Bescheid

über die Ergänzung der
allgemeinen Bauartgenehmigung
vom 20. Januar 2023

Z-19.14-2089

**Bauart zum Errichten der Brandschutzverglasung "PROMAGLAS F1-Systemkonstruktion
F 60" der Feuerwiderstandsklasse F 60 nach DIN 4102-13**

Abbildung 1: Glasaufbau

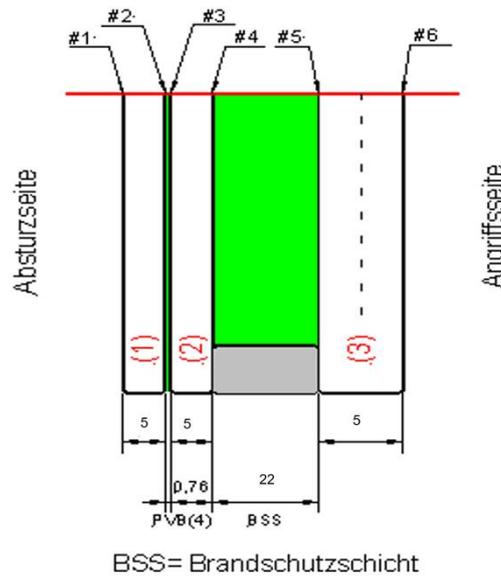
Die Verbundglasscheiben müssen den in Abbildung 1 dargestellten Glasaufbau aufweisen:

Die Orientierung der Glasscheiben hinsichtlich Angriff- und Absturzseite ist zu beachten.

Schichten (1) und (2):

- Es sind Scheiben aus thermisch vorgespanntem Kalknatron-Einscheibensicherheitsglas (ESG) nach DIN EN 12150-2¹² oder aus heißgelagertem Kalknatron-Einscheibensicherheitsglas nach DIN EN 14179-2¹³ zu verwenden.
- Die Scheiben dürfen klar oder in der Masse eingefärbt sein.
- Die Dicke der Einzelscheibe muss ≥ 5 mm bis ≤ 15 mm betragen.
- Schicht (1) darf auf der Oberfläche #1 nach DIN EN 10964¹⁴ beschichtet sein.
- Keramische Randbeschichtungen (Emaillierungen) sind nur auf den Oberflächen #4 zulässig.
- Die Scheiben sind zu Verbund-Sicherheitsglas (VSG) nach DIN EN 14449¹⁵ mit Polyvinylbutyral-Folie (PVB) zu laminieren. Die PVB-Folie darf klar oder mattiert sein und hat eine Nenndicke von mind. 0,76 mm und maximal 3,04 mm. Die PVB-Folie muss folgende Eigen-

Brandschutzschicht (BSS):

- Die Brandschutzschicht muss 22 mm dick sein.

Schicht (3):

- Es ist eine Scheibe aus
 - thermisch vorgespanntem Kalknatron-Einscheibensicherheitsglas (ESG) nach DIN EN 12150-2¹² oder aus
 - heißgelagertem Kalknatron-Einscheibensicherheitsglas nach DIN EN 14179-2¹³ zu verwenden.

Die Dicke der Einzelscheibe muss ≥ 5 mm bis ≤ 15 mm betragen.

- Keramische Randbeschichtungen (Emaillierungen) sind nur auf den Oberflächen #5 zulässig.
- Beschichtungen nach DIN EN 1096-4¹⁴ sind nur auf der Oberfläche #6 zulässig.

Anlage 1 Ä/E

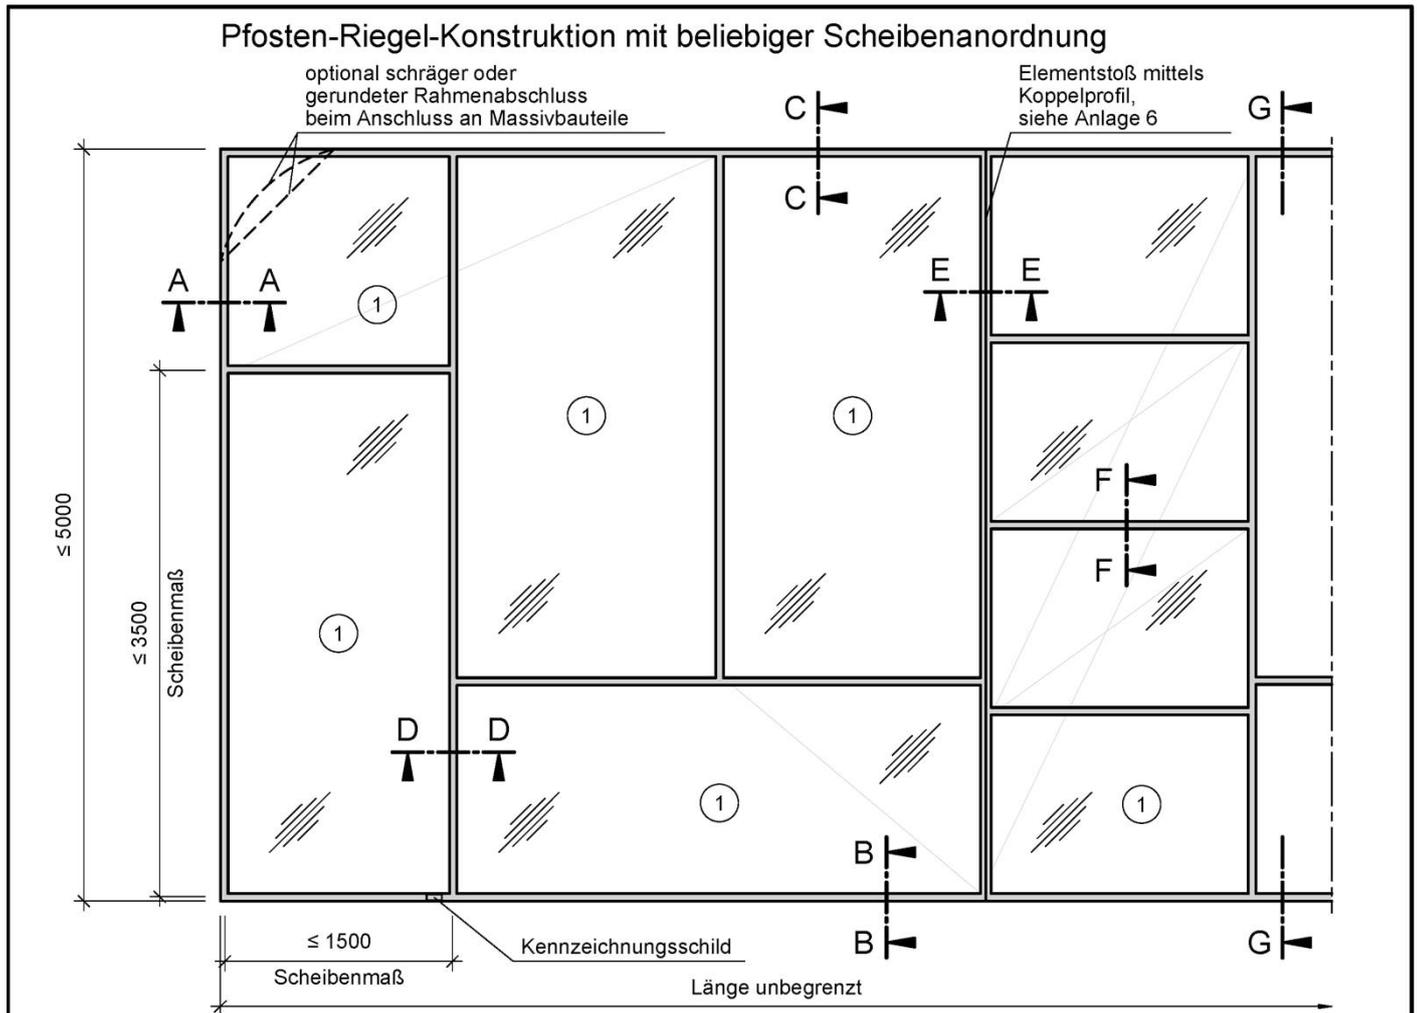
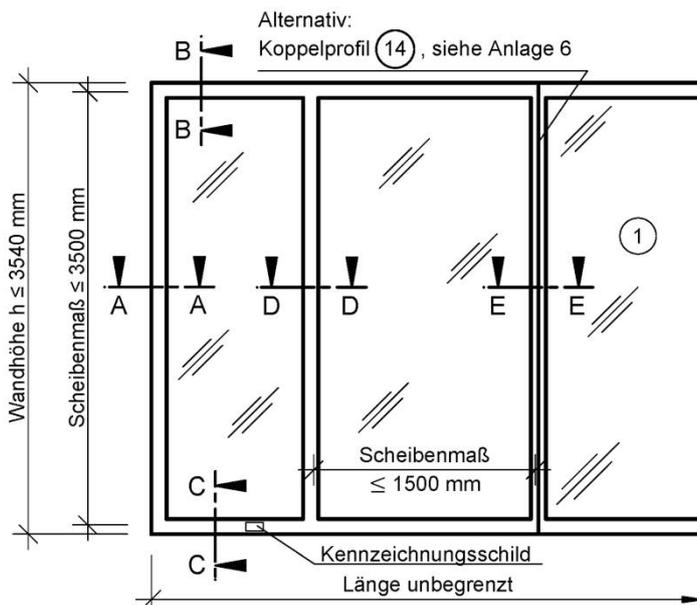
- 6.) Anlage 1 der allgemeinen Bauartgenehmigung wird ersetzt durch die geänderte Anlage 1Ä/E dieses Bescheids.

Anordnung als einreihiges Fensterband

- ① Scheiben vom Typ:
 PROMAGLAS F1-60 (siehe Anlage 14),
 mit den maximalen Scheibenabmessungen von
 1500 x 3500 mm (Hochformat) und
 3500 x 1425 mm (Querformat)

Nachweise der Absturzsicherheit beim einreihigen Fensterband siehe Abschnitt 2.2.2.
